Mission régionale d'autorité environnementale

## **Avis délibéré**

**sur le projet d'implantation d'une centrale photovoltaïque au sol**

**n° PDL-2023-7375-Corrigé**

Plan de masse du projet (source : étude d'impact)

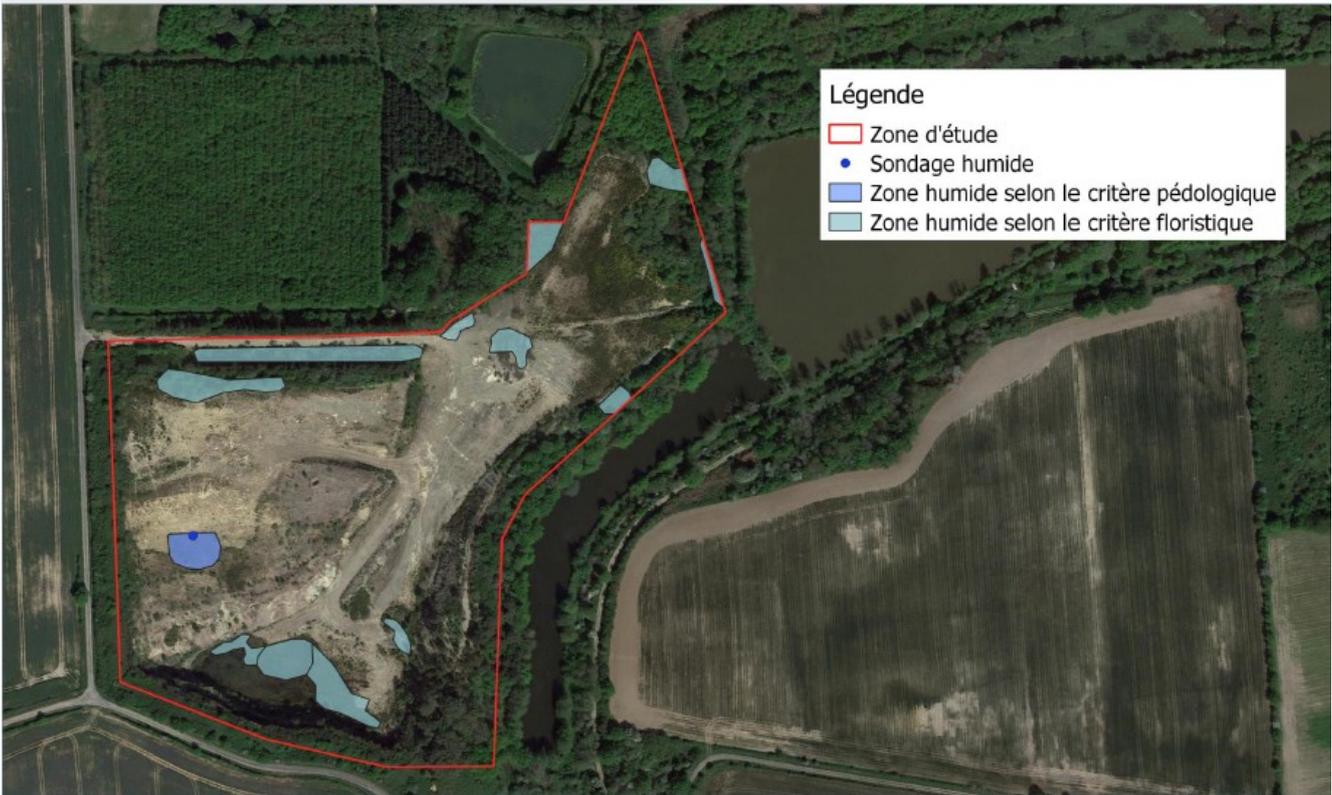
Le projet de centrale solaire s'étendra sur une superficie d'un peu plus de 4 hectares clôturés pour 1,8 hectares de surface occupée par les panneaux photovoltaïques (projection au sol des modules). Il consiste en l'implantation de 7 532 panneaux de type monocristallin, de puissance nominale 560 Wc, disposés en tables modulaires fixes composées de 14 ou 28 modules, d'inclinaison de 30° avec une orientation sud. Ces tables auront une longueur d'environ 8 ou 16 m pour 4 m de largeur. Leur hauteur maximale sera de 3,10 m pour une hauteur minimale de 0,8 m par rapport au sol. Les résultats de l'étude géotechnique qui doit être réalisée orienteront le choix du type d'ancrage au sol des tables qui devraient être majoritairement réalisés par pieux battus. Elles seront espacées d'environ 2,5 m afin d'éviter les effets d'ombre.

La centrale se compose également d'un poste de livraison et de transformation (34 m<sup>2</sup>), d'une réserve d'eau (170 m<sup>3</sup> pour une emprise de 104 m<sup>2</sup>), de pistes d'accès d'une largeur de 4 m, d'une aire de stockage, de câbles électriques, d'onduleurs et d'une clôture grillagée de 2 m de haut perméable aux déplacements des petits mammifères (passages 20 x 20 cm). Les conditions de raccordement du projet au réseau électrique public ne sont pas explicitées. Aucun entretien n'est requis au niveau des panneaux, hormis une maintenance technique selon les besoins et un entretien mécanique pour la gestion de la végétation.

De même, la détermination de la technique d'ancrage au sol se base sur les études géotechniques réalisées pour définir la nature du sous-sol et, par suite, en déduire la technique la plus pertinente (pieux battus, longrines). En l'espèce, le report du choix du type d'ancrage à la réalisation ultérieure des études géotechniques ne permet pas de garantir une évaluation circonstanciée des impacts de ce choix (impermeabilisation, prise en compte dans le bilan des émissions de CO<sub>2</sub>...).

- **compléter le dossier en intégrant l'ensemble des éléments descriptifs permettant de définir les impacts générés par les conditions de raccordement de la centrale photovoltaïque au poste source le plus probable compte tenu de ses capacités d'accueil ;**
- **définir le type d'ancrage retenu, en analyser les impacts et en tenir compte dans le bilan des émissions de CO<sub>2</sub>.**
